## Nota Aclaratoria No. 1 al Proceso de Licitación Pública

**“CONSTRUCCION DE AMPLIACION A TRES CARRILES VIA RAPIDA COL. EL PRADO, Con Código N° 2828**

**Licitación Pública Nacional No. LPuNO-08-AMDC-49-2021**

Se adjunta detalle de placa en columna

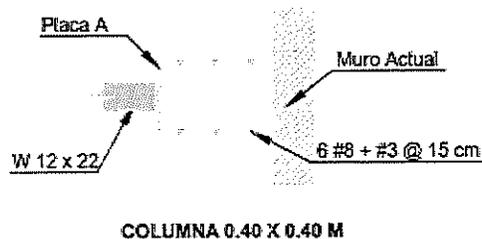
- Con respecto al ITEM A.11 Suministro e instalación de placa metálica de 5"X8"X1/2" en Columnas (Ver detalle) (Incluye pintura, pernos y todo lo necesario para su instalación). Consulta; En la descripción se indica (En Columnas) sin embargo en el detalle estas Placas se indica que se instalaran en las barreras New Jersey a construir para fijación de los barandales a reubicar, favor aclarar.

En el plano "12a. D2001-ES-05A" también se puede apreciar que las placas "A" y "B" son las que se colocan en las columnas, y las placas 5"x8"x1/2" son las instaladas en las barreras New Jersey

R/ Ver Enmienda 2, numeral 1 y numeral 2

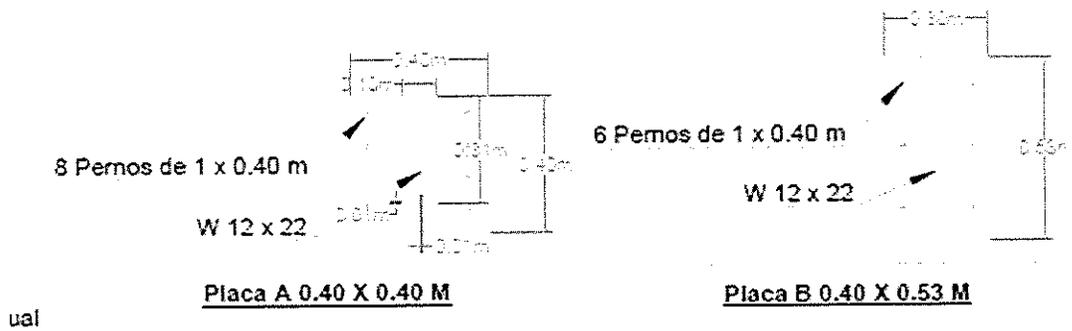
6. Con respecto al ITEM A.9 "Suministro e instalación de placa metálica de 8"X12"X3/4" para apoyos de losa en muro (Ver detalle) (Incluye Pernos + pintura)" Favor suministrar detalle ya que no se encuentra en los Planos entregados.

Ver planos D2001-ES-05, D2001-ES-05

Placas metálicas 0.4x0.4 y 0.4x0.53, el detalle se encuentra en el plano ES-05a.

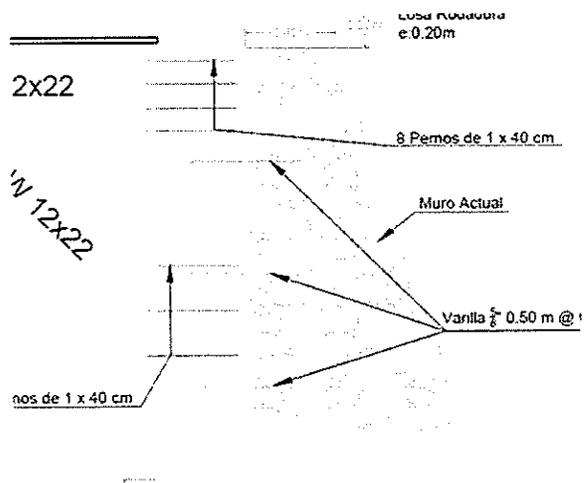
8. Favor indicar como se pagarán las varillas de anclaje de 5/8" entre las columnas de 0.40x0.40 y muros existentes ya que entendemos que están tendrían que ser ancladas y epoxicadas.

Se aclara que están incluidas en el Ítem A.9 “Acero de refuerzo  $f_y$ : 4200 Kg/cm<sup>2</sup> para Columnas, Zapata y Losa de Aproximación”

El pago de los pernos deberá incluirse en la ficha de costo unitario, se debe de incluir en los ítems A.15 Y A.16, ya que estos ítem forman parte de placas metálicas 0.4X0.4 y 0.4X0.53

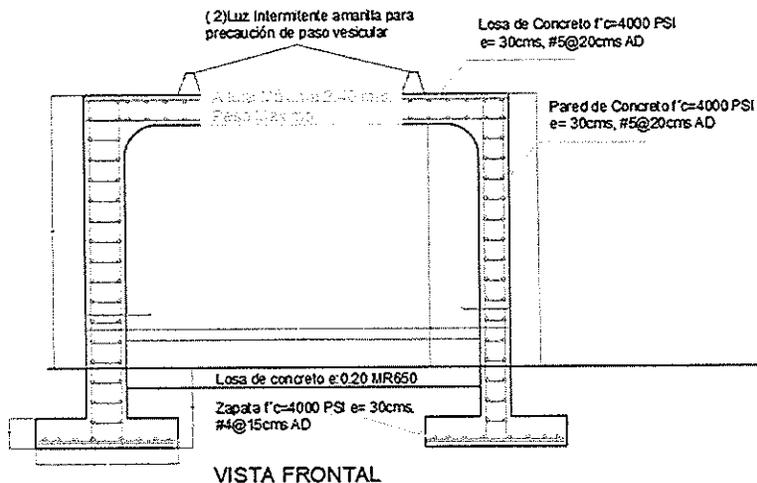
10. Con respecto a los Item B-13 Concreto clase A  $f_c$ : 280 Kg/cm<sup>2</sup>, para cabina de control de tráfico. Consulta: No hay detalles de las Cabinas, favor suministrar detalles de las Cabinas e Indicar su ubicación.

**En este caso, solo se hará una cabina de control en la misma ubicación de la existente al inicio del PAD El Prado en la estación 0+000.**

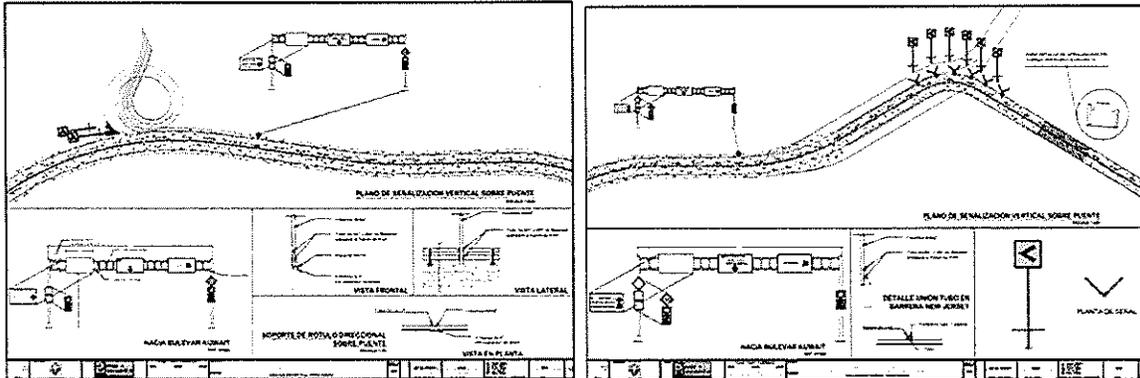
15. Con respecto al ITEM B.18 Juntas de expansión metálica de acero inoxidable en barrera new jersey Consulta; Favor entregar detalle de dichas juntas ya que se hace referencia de detalle en las especificaciones, pero no hay detalle en los Planos.

Las juntas tipo peine serán eliminadas, con el propósito de no distorsionar el costo del proyecto, esta actividad será remplazada con un relleno de SEAL TIE y cordón de CERA-ROD de 2pulg, como fue instalada en el puente existente, especificación será agregada al nuevo archivo.

**Especificación, Sello elástico de Poliuretano, SIKAFLEX® 1A Plus Ó SIMILAR APROBADO POR LA SUERVISION CONTRATADA PARA EL PROYECTO**

CERA-ROD es un material redondo, flexible, de celda cerrada, longitud continua, no absorbente, sin gaseamiento, que no mancha y no encoge, extruido de un polietileno reticulado. La compresión/deflexión es de aproximadamente 55.2 KPa (8 psi) con 25 % de deflexión.

**Nota: se aclara que la junta deberá incluirse en el precio de m3 del concreto para la losa (ver actualización de especificación técnica)**
